В Арбитражный суд Свердловской области
Судье Н. Я. Лутфурахмановой
Дело №А60-32418/2020

**Экспертное заключение по делу
№А60-32418/2020**

Отчет по результатам строительно-технической экспертизы

Экспертное заключение по делу №А60-32418/2020						Стадия	Лист	Листов
Изм.	Кол.уч.	Лист	№док.	Подпись	Дата		1	
		Эксперт	Шашкина		21.01.21	Многоквартирный жилой дом, расположенный по адресу: г. Екатеринбург, ул. Рассветная 8, корп. 2		
		Эксперт	Шукшин		21.01.21			
		Эксперт	Бычкова		21.01.21			
		Утвердил	Нежданова		21.01.21

Фото 1. Фрагмент примыкания гидроизоляционного ковра к стенке в осях Гс/2с-3с (по проекту шифр 07.001.74/14-04Б-АРЗ, 3 секция, лист 5). Отслоение прижимного листа, разрушение герметика. Следы грязи и пыли на герметике и под прижимной металлической планкой. Трещины по поверхности герметика.

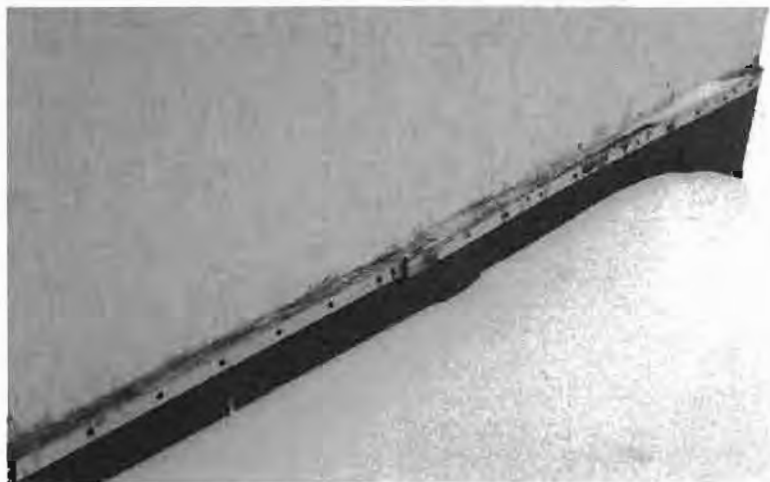
По результатам визуального осмотра кровли над 3 подъездом многоквартирного жилого дома выявлено, что в месте устройства прижимной планки для гидроизоляционного материала в осях Гс/2с-3с (по проекту шифр 07.001.74/14-04Б-АРЗ с изм. 1-4, 3 секция, лист 5, приведен в приложении 7.1 лист 48) разрушен герметик, локальные отслоения прижимной планки (см. фото 1, 2). Выявлены локальные сколы фасадной краски возле выхода на кровлю из 3 подъезда (см. фото 6) в осях Лс/3с по проекту шифр 07.001.74/14-04Б-АРЗ с изм. 1-4 лист 5.

Согласно данным проекта (по проекту шифр 07.001.74/14-04Б-АРЗ с изм. 1-4, прилагаемые документы шифр 06.069.09/11-02-АС2 лист 16 узел VII, приведен в приложении 7.1 лист 49), для герметизации стыка прижимной планки применен двухкомпонентный полиуретановый герметик «Тэктор 202» по ТУ 5772-001-50002263-98. Срок службы этого герметика согласно данным завода-изготовителя «ГерметСоюз» составляет 15 лет при соблюдении всех регламентированных условий эксплуатации и производства работ. Прилагаемый документ шифр

Фото 2. Фрагмент примыкания гидроизоляционного ковра к стенке в осях Гс/2с-3с (по проекту шифр 07.001.74/14-04Б-АРЗ, 3 секция, лист 5). Отслоение прижимного листа, разрушение герметика. Следы грязи и пыли на герметике и под прижимной металлической планкой. Трещины по поверхности герметика.

- выполнить герметизацию стыка прижимной планки и стены в соответствии с требованиями проекта шифр 07.001.74/14-04Б-АРЗ с изм. 1-4, прилагаемые документы шифр 06.069.09/11-02-АС2 лист 16 узел VII, герметиком «Тэктор 202» по ТУ 5772-001-50002263-98 с соблюдением инструкций завода-изготовителя по производству работ;

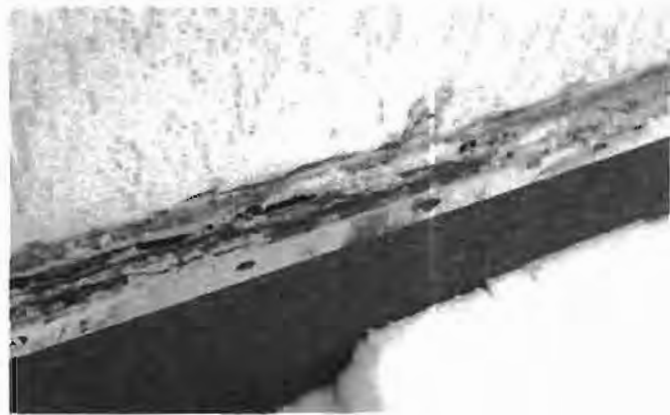
При визуальном осмотре места примыкания гидроизоляционного ковра к стенке вентиляционной шахты в осях Жс-Кс/2с (по проекту шифр 07.001.74/14-04Б-АРЗ, 3 секция, листы 5 и 24 маркировка вентшахты ВШ-1, приведены в приложении 7.1 листы 48 и 50) выявлено частичное разрушение герметика, образование ледяных и водяных линз под материалом гидроизоляции, что привело к отрыву материала гидроизоляции от поверхности стены

Согласно данным проекта шифр 07.001.74/14-04Б-АРЗ с изм.1-4, 3 секция, лист 24 узел Е (см приложение 7.1, лист 51), для вентиляционной шахты ВШ-1 для герметизации стыка прижимной планки применен двухкомпонентный полиуретановый герметик «Тэктор 202», решение примыкания в узле Е соответствует требованиям п.5.1.18, 5.1.21 СП 17.13330.2017 «Кровли»: *«5.1.18 В местах примыканий кровли к парапетам, стенкам бортов фонарей, в местах пропуска труб, у водосточных воронок, вентиляционных шахт и т.п. предусматривают дополнительный водоизоляционный ковер, число слоев которого принимают по приложению Б.*

Фото 3, 4. Фрагмент примыкания гидроизоляционного ковра к стенке вентиляционной шахты в осях Жс-Кс/2с (по проекту шифр 07.001.74/14-04Б-АРЗ, 3 секция, лист 5). Разрушение герметика, образование ледяных и водяных линз под материалом гидроизоляции. Отслоение от стены материала гидроизоляции. Следы грязи и пыли на герметике и под прижимной металлической планкой. Трещины по поверхности герметика.

Фото 5. Фрагмент углового примыкания гидроизоляционного ковра к стенкам вентиляционной шахты в осях Жс-Кс/2с (по проекту шифр 07.001.74/14-04Б-АРЗ, 3 секция, лист 5). Следы грязи и пыли на герметике и под прижимной металлической планкой. Трещины по поверхности герметика. Следы ремонта и окраски отремонтированного фрагмента.

- выполнить герметизацию стыка прижимной планки и стен по периметру вентиляционной шахты в осях Жс-Кс/2с в соответствии с требованиями проекта шифр 07.001.74/14-04Б-АРЗ с изм. 1-4 лист 22 герметиком «Тэктор 202» по ТУ 5772-001-50002263-98 с соблюдением инструкций завода-изготовителя по производству работ;

- восстановить в местах проведения ремонтных работ фасадную краску по периметру вентиляционной шахты в осях Жс-Кс/2с.

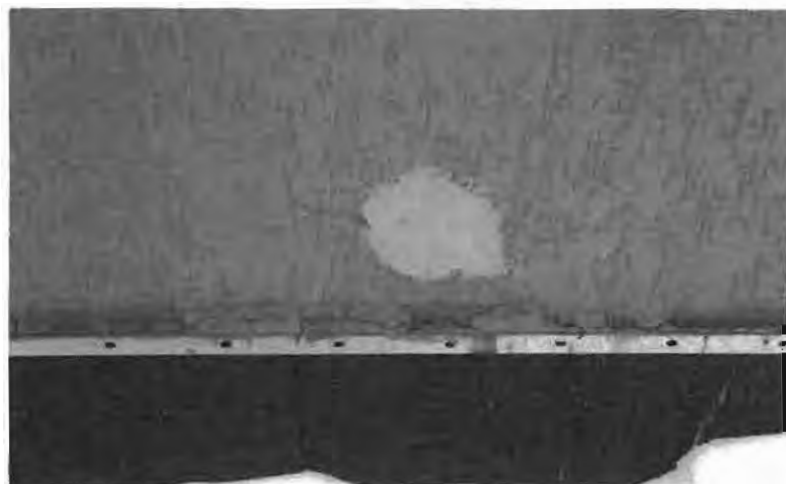
Фото 6. Фрагмент примыкания гидроизоляционного ковра к стенке в осях Гс-Жс/Зс (по проекту шифр 07.001.74/14-04Б-АР3, 3 секция, лист 5). Разрушение герметика. Локальный скол по краске в отделке фасадов. Следы грязи и пыли на герметике и на прижимной металлической планкой. Трещины по поверхности герметика.

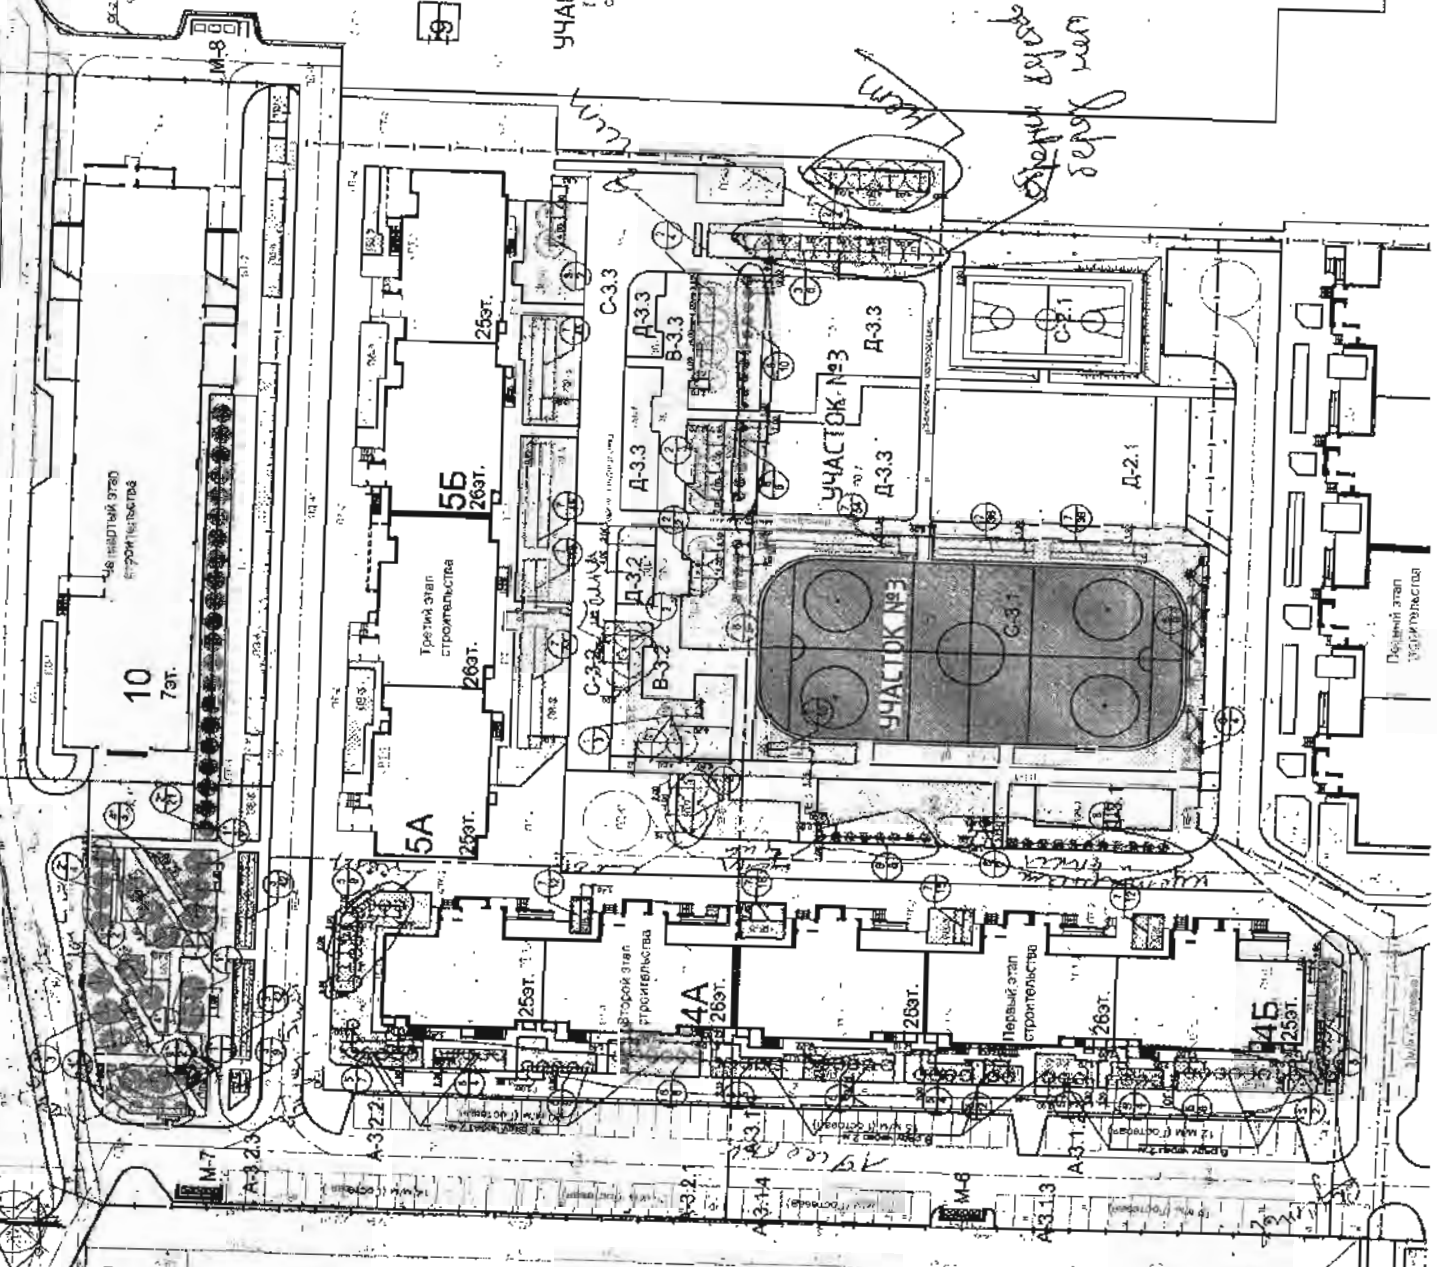
- Фактическое количество зеленых насаждений не соответствует количеству насаждений, заложенных в спецификации в рабочей документации шифр 007.001.21/16-00-ГП лист 7 (план озеленения территории);
- Фактическое количество зеленых насаждений не соответствует количеству насаждений, указанных в акте приема-передачи систем комплексное благоустройство территории;
- Не все растения прижились в период эксплуатации вследствие ненадлежащего ухода, часть растений заменены на другие растения;
- Часть насаждений, предусмотренных проектом шифр 007.001.21/16-00-ГП лист 7 (план озеленения территории), отсутствует.

Схема и выкопировка из проекта приведена шифр 007.001.21/16-00-ГП лист 7 (план озеленения территории) в приложении 7.1, лист 60

- В весенне-летний период выполнить замену не прижившихся кустарников на новые в соответствии с проектом шифр 007.001.21/16-00-ГП лист 7 (план озеленения территории);
- Высадить в весенне-летний период недостающие кустарники и деревья, предусмотренные проектом шифр 007.001.21/16-00-ГП лист 7 (план озеленения территории).
